改善箇所説明図

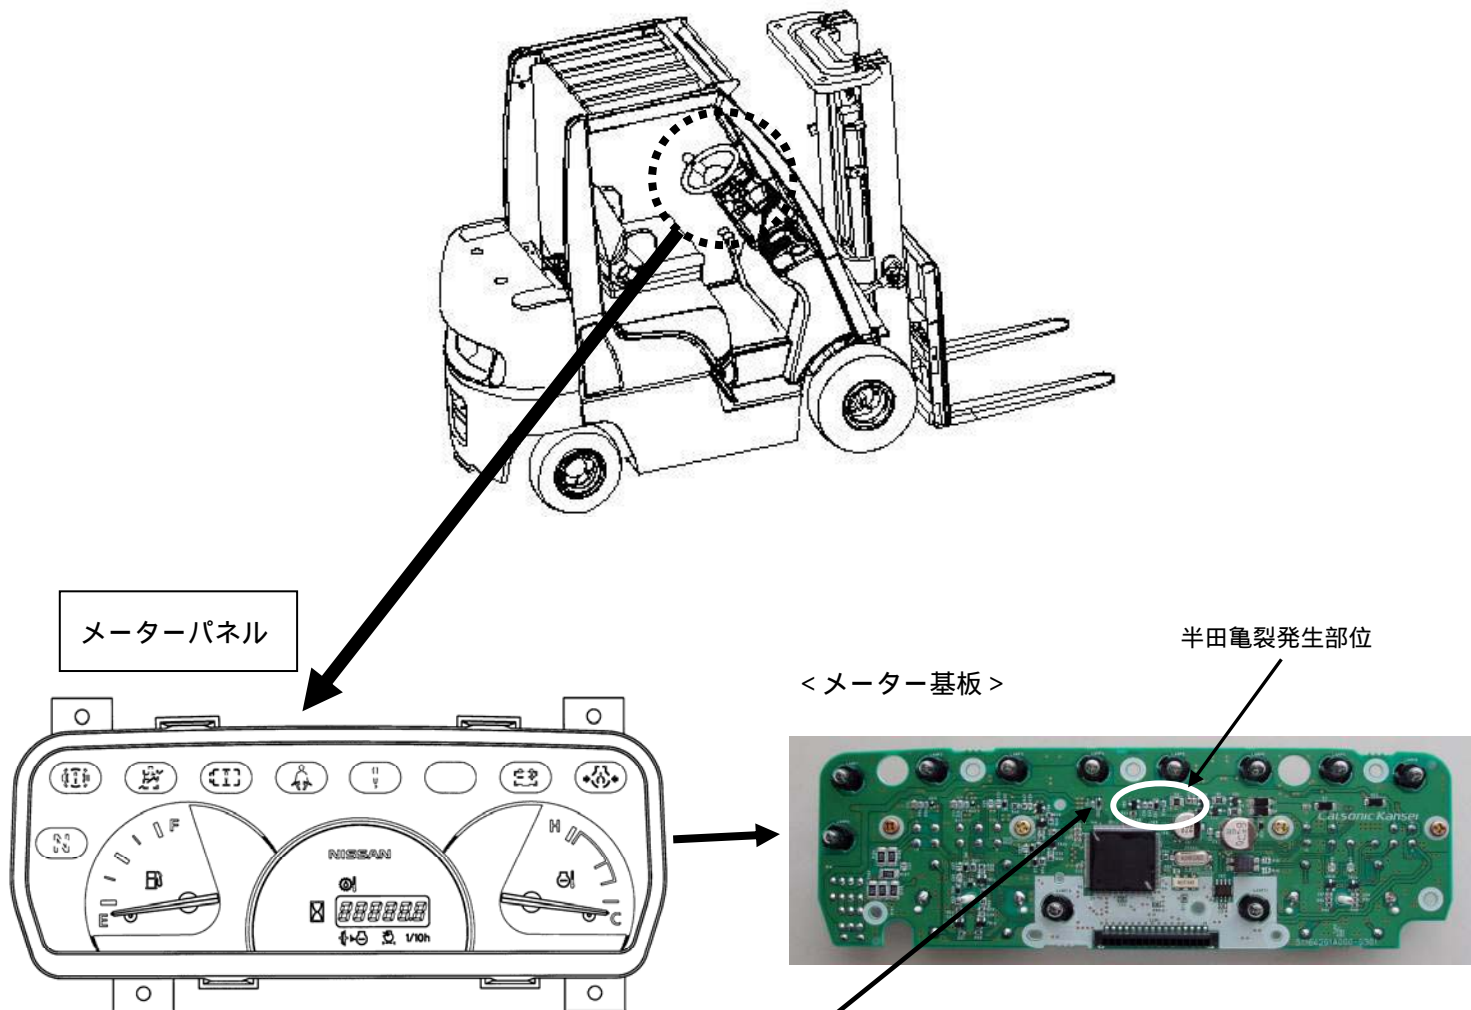
基準不適合発生箇所

自動変速機付車において、メーターパネルの基板が不適切なため、メーター内部の温度上昇による基板の熱膨張の繰返しにより、抵抗半田部に亀裂が生じるものがある。
そのため、そのまま使用を続けると、亀裂が進行し、シフトチェンジしてもパネル内のシフト位置情報が更新されなくなり、最悪の場合、前後進の切り替えができず、シフト位置と逆方向に走行するおそれがある。

改善内容

全車両、メーターパネルを対策品と交換する。

識別

メーターパネル裏面に、白ペイントを塗布する。
